改善箇所説明図

改善前	改善後

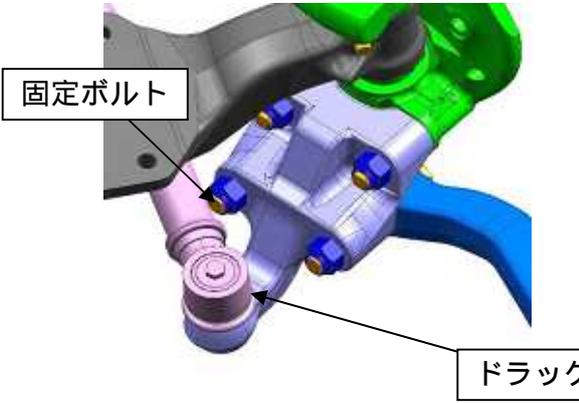
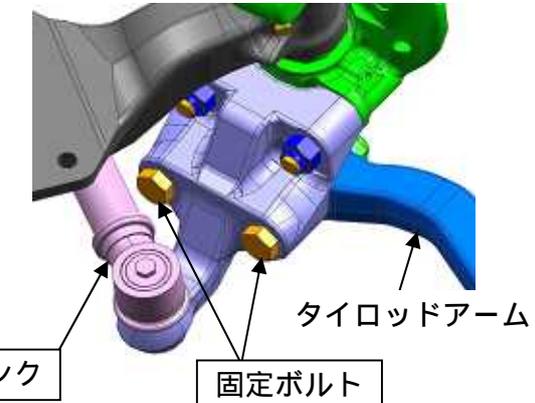
バスのかじ取り装置において、ドラッグリンクとタイロッドアーム固定ボルトの隙間が少ないため、ハンドルを左へ最大限度まで切るとドラッグリンクと当該ボルト先端部が接触するおそれがある。

改善の内容:
全車両、ドラッグリンクを点検し、接触痕がある場合は塗装するとともに、タイロッドアーム固定ボルトの向きを変更する。

識別：タイロッドアームの上部のフロントアクスルに黄色ペイントを塗布する。
